女川原子力発電所 2 号炉
設置許可基準規則等への適合性について
(所内常設直流電源設備 (3 系統目))

2023 年 12 月 7 日
東北電力株式会社

本資料においては、女川原子力発電所 2 号炉の所内常設直流電源設備（3 系統目）に関する「実用発電用原子炉及びその附属施設の位置、構造及び設備の基準に関する規則」への適合方針を説明する。

第 1.1.7-8 図 重大事故等対処設備配置及び保管場所図 (その 8)

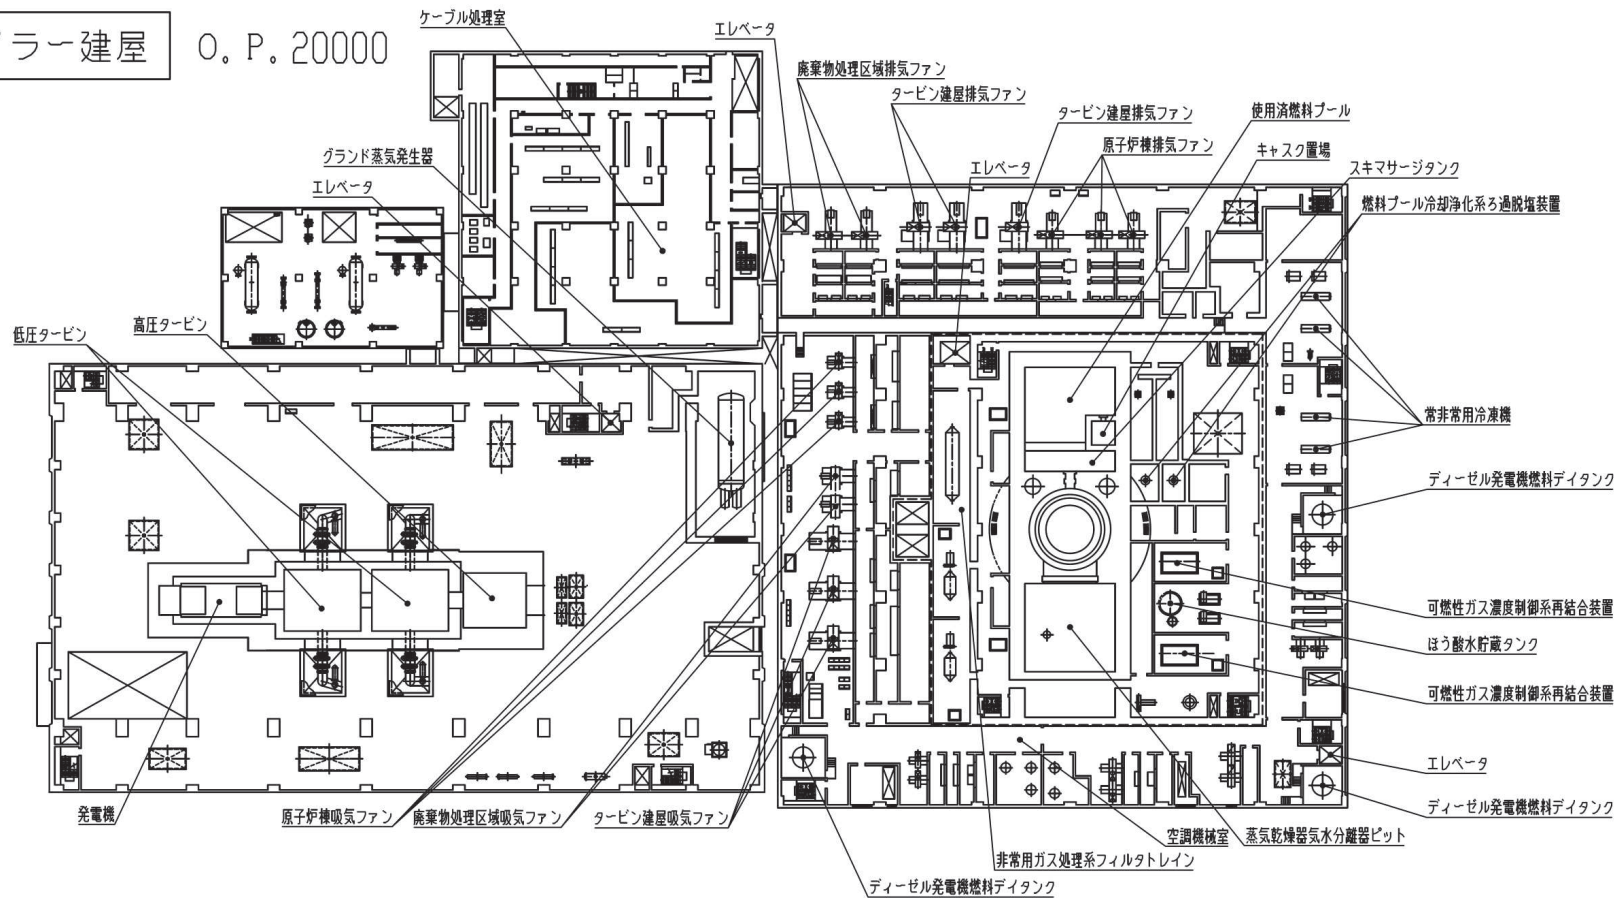
「第 1.1.7-8 図 重大事故等対処設備配置及び保管場所図（その 8）」を以下のとおり変更する。

第5.5-2図 原子炉冷却材圧力バウンダリを減圧するための設備系統概要図（可搬型代替直流電源設備による主蒸気逃がし安全弁機能回復）

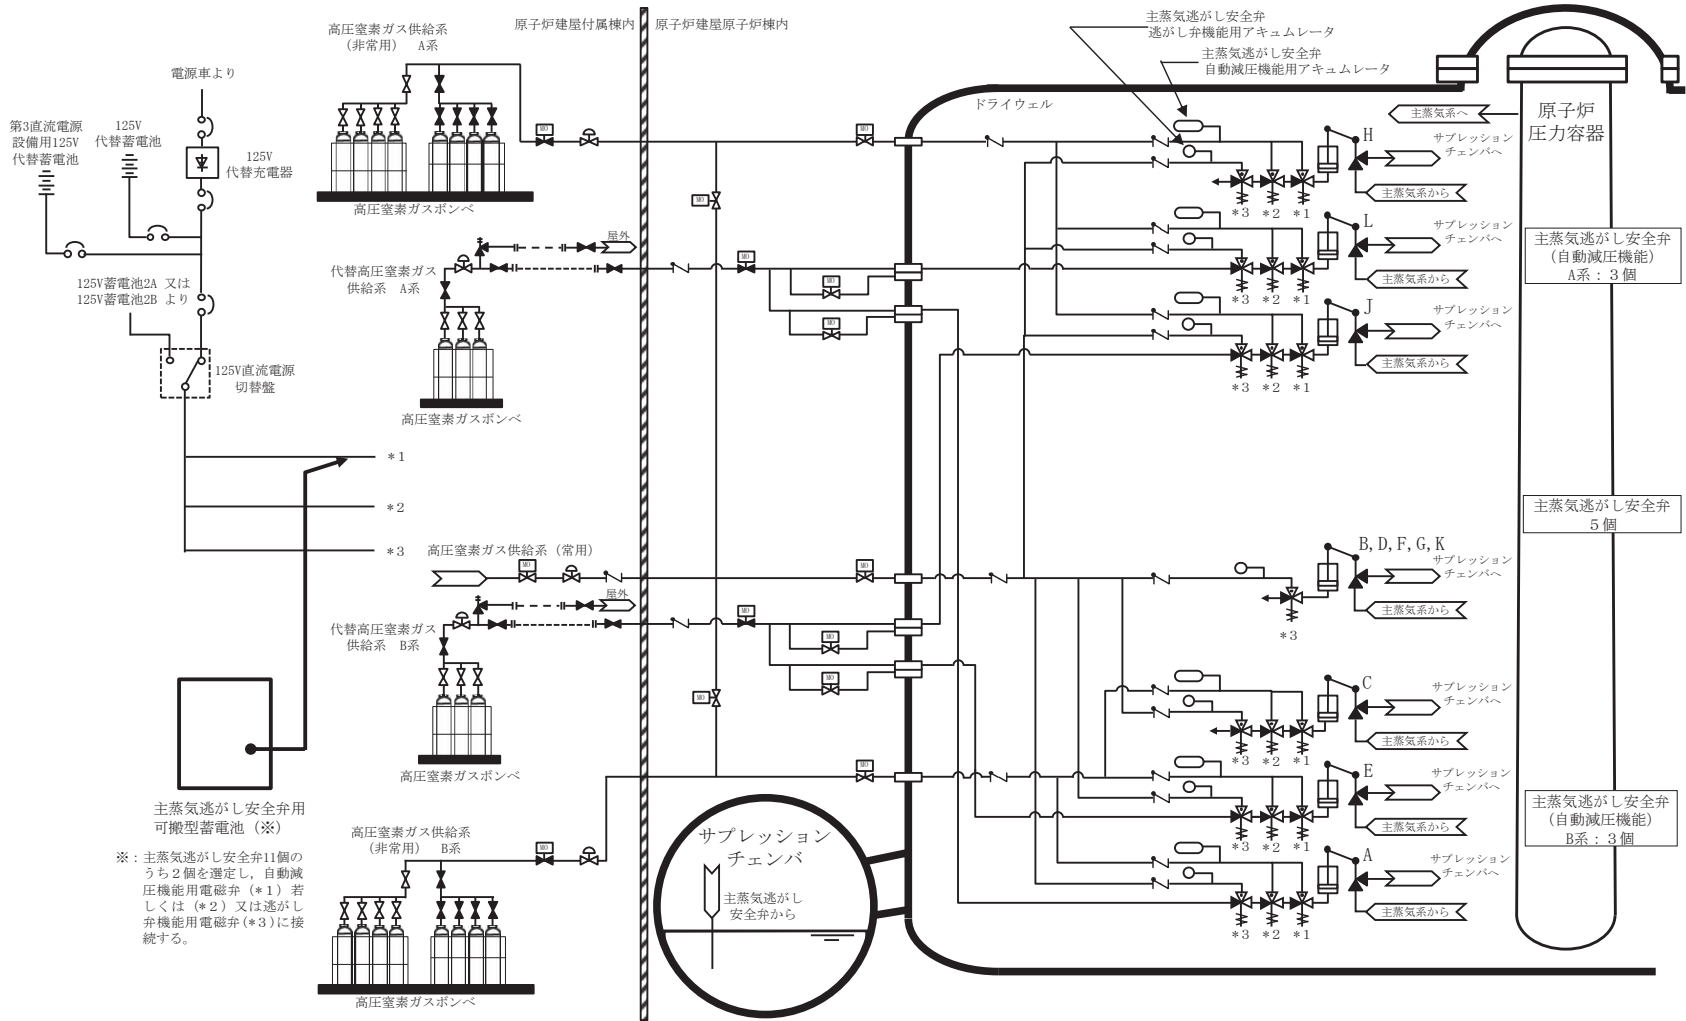
「第 5.5-2 図 原子炉冷却材圧力バウンダリを減圧するための設備系統概要図（可搬型代替直流電源設備による主蒸気逃がし安全弁機能回復）」，

「第 5.5-3 図 原子炉冷却材圧力バウンダリを減圧するための設備系統概要図（主蒸気逃がし安全弁用可搬型蓄電池による主蒸気逃がし安全弁機能回復）」を以下のとおり変更する。

第 6.4-3 図 計装設備（重大事故等対処設備）系統概要図(3)（計器電源喪失時に使用する設備）

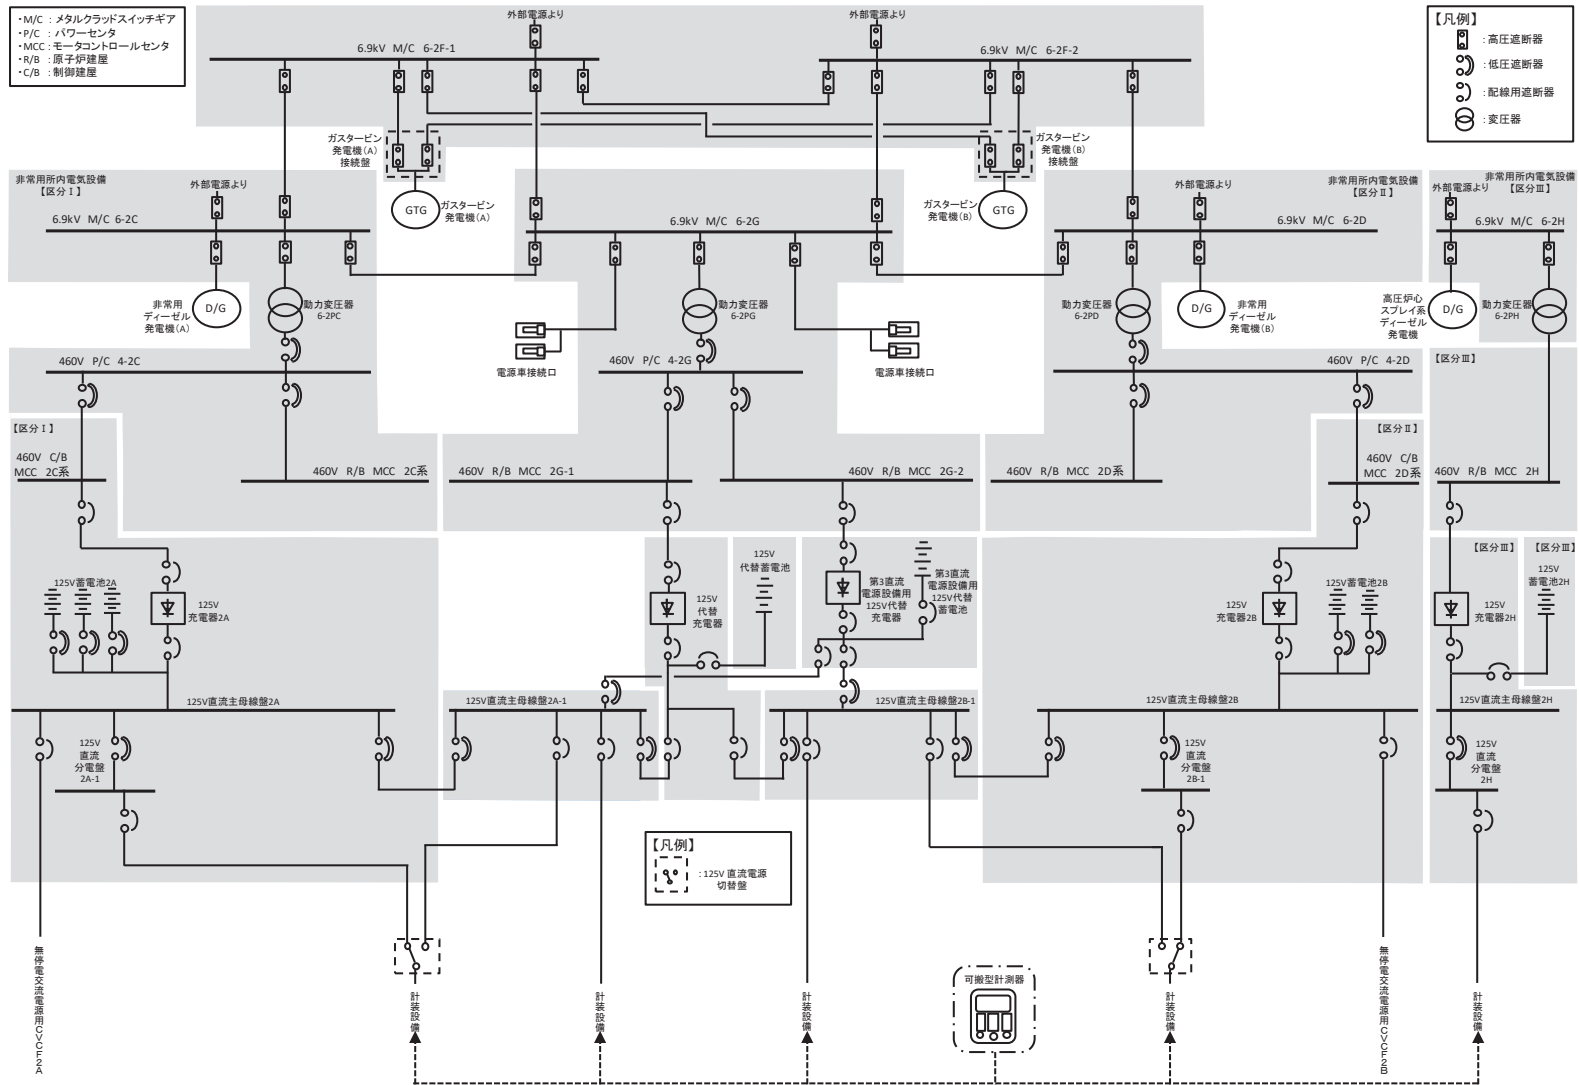
「第 6.4-3 図 計装設備（重大事故等対処設備）系統概要図(3)（計器電源喪失時に使用する設備）」，「第 6.4-4 図 計装設備（重大事故等対処設備）系統概要図(4)（計器電源喪失時に使用する設備）」を以下のとおり変更する。

第 8.3-5 図 遮蔽設計区分概略図 (二階)

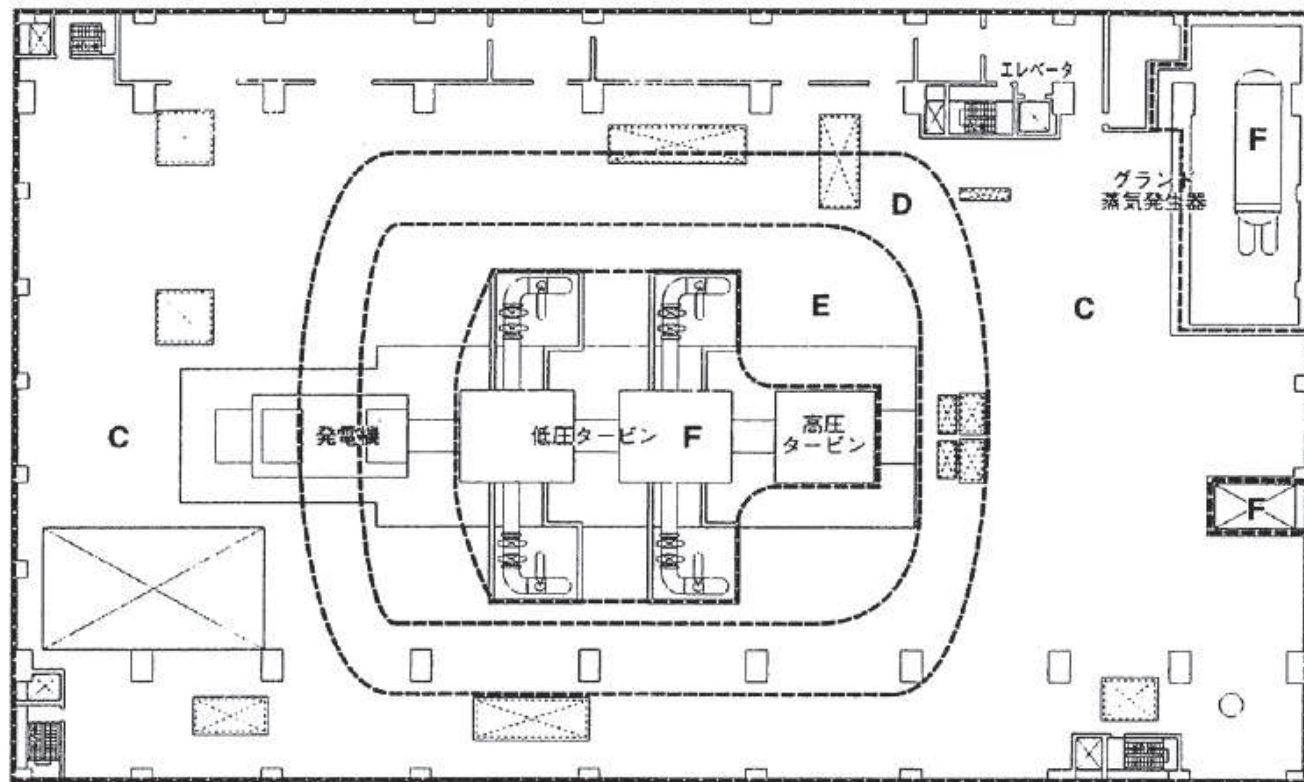
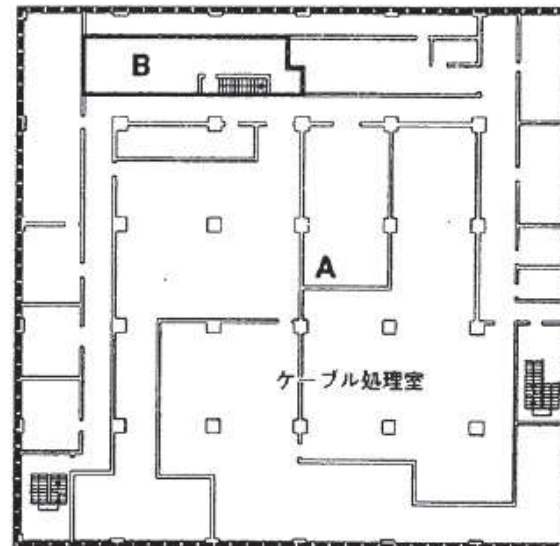
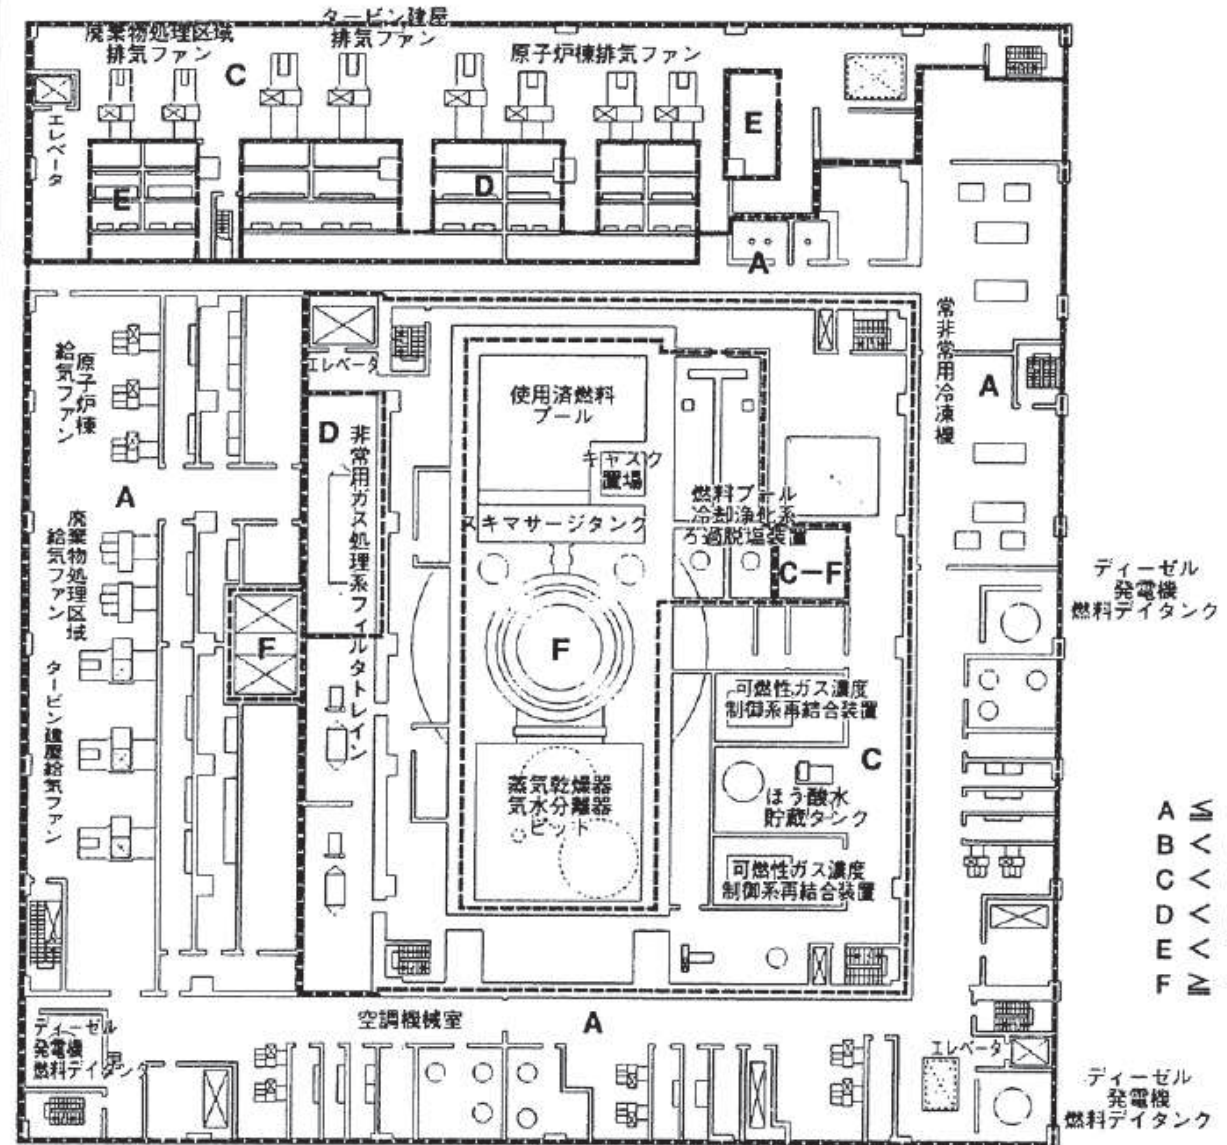
「第 8.3-5 図 遮蔽設計区分概略図（二階）」を以下のとおり変更する。

第 10.2-9 図 代替電源設備系統概要図 (所内常設直流電源設備 (3 系統目) による給電) (第 3 直流電源設備用 125V 代替蓄電池による給電)

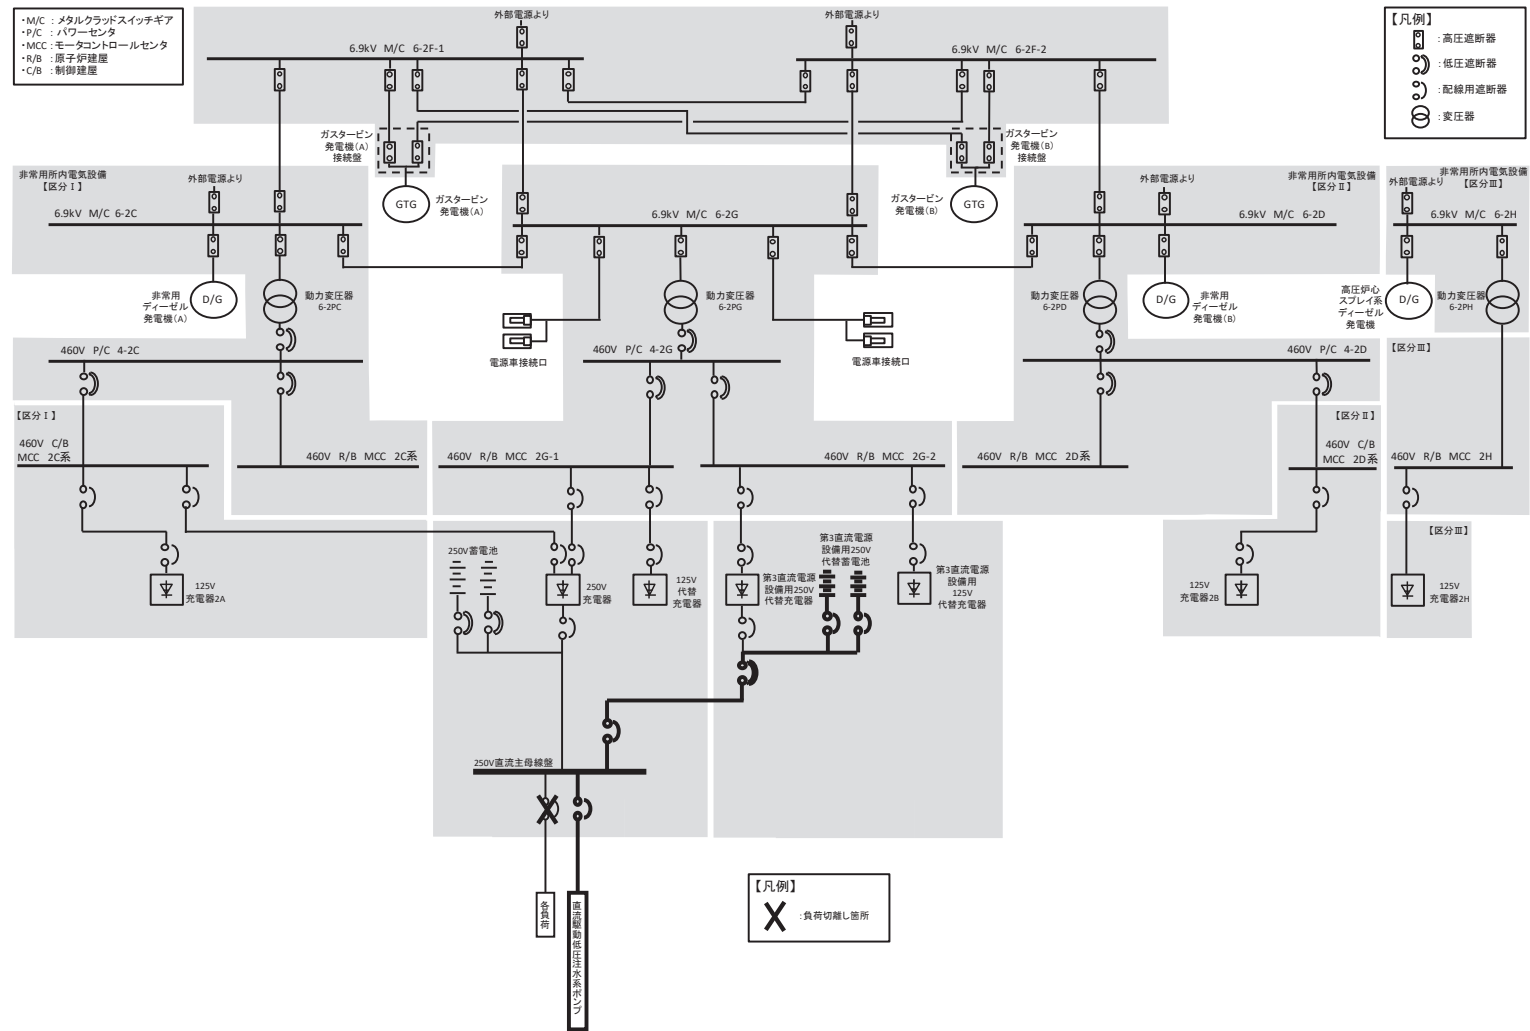
「第 10.2-9 図」を「第 10.2-11 図」とし、「第 10.2-10 図」を「第 10.2-12 図」とし、「第 10.2-11 図」を「第 10.2-13 図」とし、「第 10.2-12 図」を「第 10.2-14 図」とし、「第 10.2-13 図」を「第 10.2-15 図」とし、「第 10.2-14 図」を「第 10.2-16 図」とし、「第 10.2-15 図」を「第 10.2-17 図」とし、「第 10.2-16 図」を「第 10.2-18 図」と読み替えた上で、「第 10.1-3 図 直流電源単線結線図」, 「第 10.2-6 図 代替電源設備系統概要図（所内常設蓄電式直流電源設備による給電）」, 「第 10.2-7 図 代替電源設備系統概要図（常設代替直流電源設備による給電）（125V 代替蓄電池による給電）」, 「第 10.2-10 図 代替電源設備系統概要図（可搬型代替直流電源設備による給電）（125V 代替蓄電池による給電）」, 「第 10.2-12 図 代替電源設備系統概要図（可搬型代替直流電源設備による給電）（電源車から代替所内電気設備を經由して給電（125V 系統）」を以下のとおり変更し, 「第 10.2-9 図 代替電源設備系統概要図（所内常設直流電源設備（3 系統目）による給電）（第 3 直流電源設備用 125V 代替蓄電池による給電）」, 「第 10.2-10 図 代替電源設備系統概要図（所内常設直流電源設備（3 系統目）による給電）（第 3 直流電源設備用 250V 代替蓄電池による給電）」を以下のとおり追加する。
